**Forum mondial de l'harmonisation
des Règlements concernant les véhicules**

Groupe de travail de l'éclairage et de la signalisation lumineuse

**Règlements ONU n^{os} 37 (Lampes à incandescence), 99 (Sources lumineuses à décharge) et 128 (Sources lumineuses à diodes électroluminescentes)
et Résolution d'ensemble sur une spécification commune
des catégories de sources lumineuses****Proposition d'amendement à la version initiale
de la Résolution d'ensemble sur une spécification
commune des catégories de sources lumineuses****Communication de l'expert du Groupe de travail « Bruxelles 1952 »***

Figure 1*

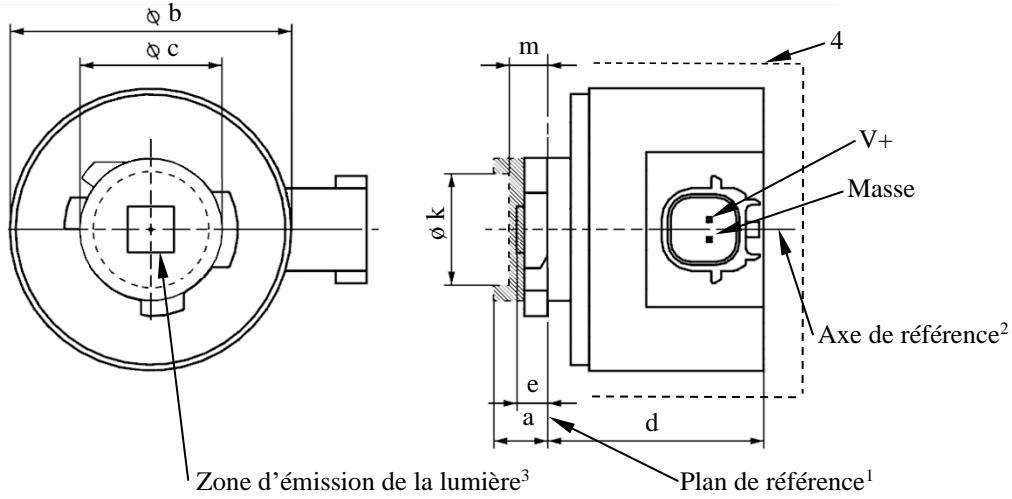
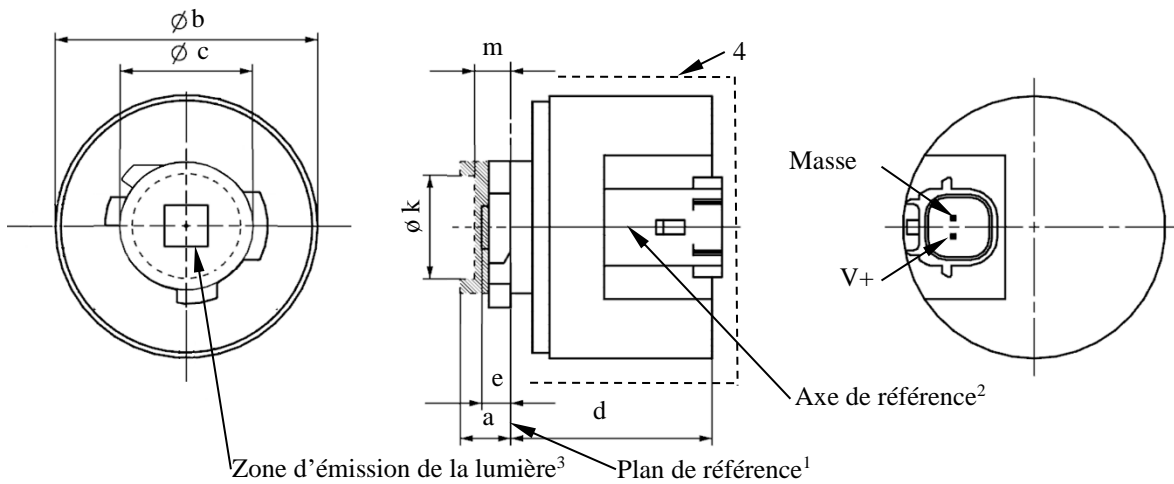
Après la feuille Lx5/6, ajouter les nouvelles feuilles Lx6/1 à 6, comme suit :

2. Amendement visant à introduire les nouvelles catégories de sources lumineuses à DEL LR6A et LR6B

2.1 La présente proposition tend à introduire de nouvelles catégories de sources lumineuses à DEL pour la signalisation afin de répondre à la demande croissante de ces sources lumineuses dans le respect des prescriptions du Règlement ONU n° 128. Pour compenser l'efficacité réduite des schémas optiques des feux arrière axés sur l'esthétique, qui sont actuellement en vogue, les sources lumineuses doivent avoir un flux lumineux plus élevé.

2.3 L'assemblage culot/douille pour la nouvelle source lumineuse rouge est fondé sur l'assemblage PGJ18.5d de la Commission électrotechnique internationale (CEI), correspondant à une famille d'assemblages qui a déjà servi pour des sources lumineuses à DEL conformes au Règlement ONU n° 128. Les détrompeurs de l'assemblage PGJ18.5d qui ne sont pas encore utilisés ont été affectés aux nouvelles catégories proposées. Comme pour les catégories de sources lumineuses à DEL existantes, la nouvelle source lumineuse rouge proposée comprend soit un connecteur coudé sur le côté (version A), soit un connecteur droit sur le dessous (version B). Les désignations des catégories correspondantes sont respectivement LR6A et LR6B.

Dimensions		Sources lumineuses à DEL de fabrication courante	Sources lumineuses à DEL étalons
a	mm	6,0 max.	
b	mm	c + 10,0 min. 38,0 max.	
c	mm	18,5 ± 0,1	
d	mm	28,0 max.	
e ⁸	mm	3,0 ± 0,30	3,0 ± 0,15
k ⁹	mm	7,5 min.	
m ⁹	mm	4,0 max.	
Culot LR6A, LR6B PGJ18.5d-33 suivant la publication 60061 de la CEI (feuille 7004-185-3)			
<i>Caractéristiques électriques et photométriques</i>			
Valeurs nominales	Volts	12	
	Watts	7	
Tension d'essai	Volts (CC)	13,5	
Valeurs normales ⁶	Watts (à la tension d'essai)	8 max.	
	Flux lumineux (en lm, à la tension d'essai) ⁵	180 ± 15 %	180 ± 10 % ⁷
	Flux lumineux (en lm à 9 V CC) ⁵	40 min.

Figure 2

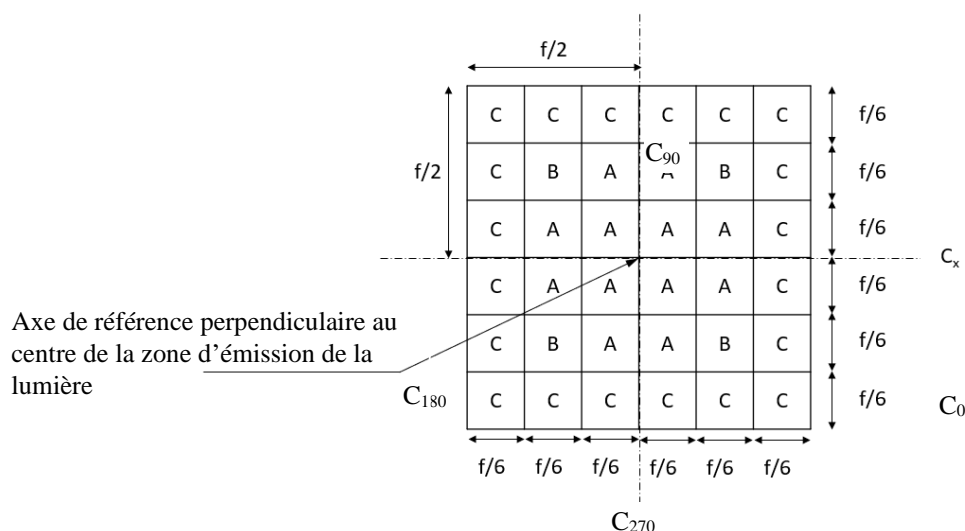
L'emplacement de la zone d'émission de lumière est contrôlé au moyen du gabarit de positionnement défini à la figure 2, qui permet de visualiser les projections le long de la direction $\gamma = 0^\circ$ à la distance $e = 3,0$ mm dans les plans C_{90} et C_{180} (C tel que défini à la figure 3).

La répartition du flux lumineux provenant de la zone d'émission de la lumière, telle qu'elle est représentée à la figure 2, doit satisfaire aux prescriptions du tableau 3. Toutes les données sont exprimées en pourcentages du flux lumineux total émis le long de la direction de visée depuis la zone de la baïonnette, soit une surface circulaire d'un diamètre $c = 18,5$ mm (voir fig. 1).

<i>Zone(s)</i>	<i>Sources lumineuses à DEL de fabrication courante</i>	<i>Sources lumineuses à DEL étalons</i>
Chaque zone A	>3 % <10 %	>4 % <10 %
Chaque zone B	>3 % <10 %	>3 % <10 %
Ensemble des zones A et B	>70 %	>75 %
Chaque zone C	<2 %	<2 %
Ensemble des zones A, B et C	>90 %	>90 %

Figure 3

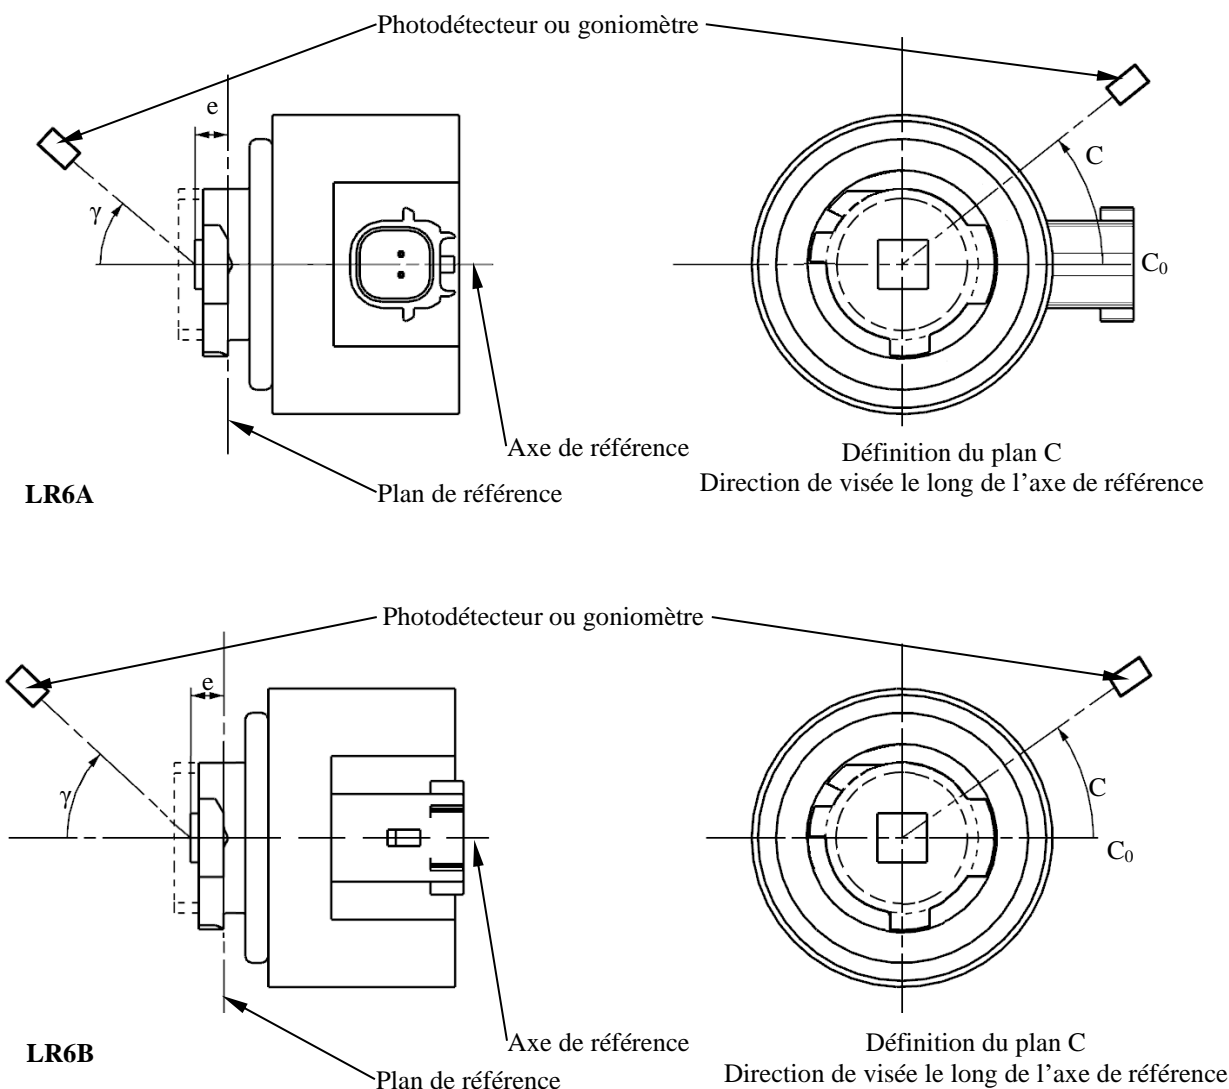
La source lumineuse est montée sur une plaque au moyen des bornes de montage correspondantes. La plaque est montée sur le plateau du goniomètre au moyen d'une patte de fixation, de manière que l'axe de référence de la source lumineuse soit dans l'alignement de l'un des axes de rotation du goniomètre. Le réglage de mesure correspondant est décrit à la figure 3.

Les mesures doivent être effectuées dans les plans C_0 , C_{90} , C_{180} et C_{270} , qui contiennent l'axe de référence de la source lumineuse. Les points d'essai pour chaque plan et plusieurs angles polaires γ sont précisés dans le tableau 4.

Angle γ	<i>Sources lumineuses à DEL de fabrication courante</i>		<i>Sources lumineuses à DEL étalons</i>	
	<i>Intensité minimale en cd/1 000 lm</i>	<i>Intensité maximale en cd/1 000 lm</i>	<i>Intensité minimale en cd/1 000 lm</i>	<i>Intensité maximale en cd/1 000 lm</i>
0°	200	425	250	390
15°	190	415	240	370
30°	170	380	220	335
45°	145	310	180	275
60°	85	245	105	220
75°	0	160	0	150
90°	0	70	0	65
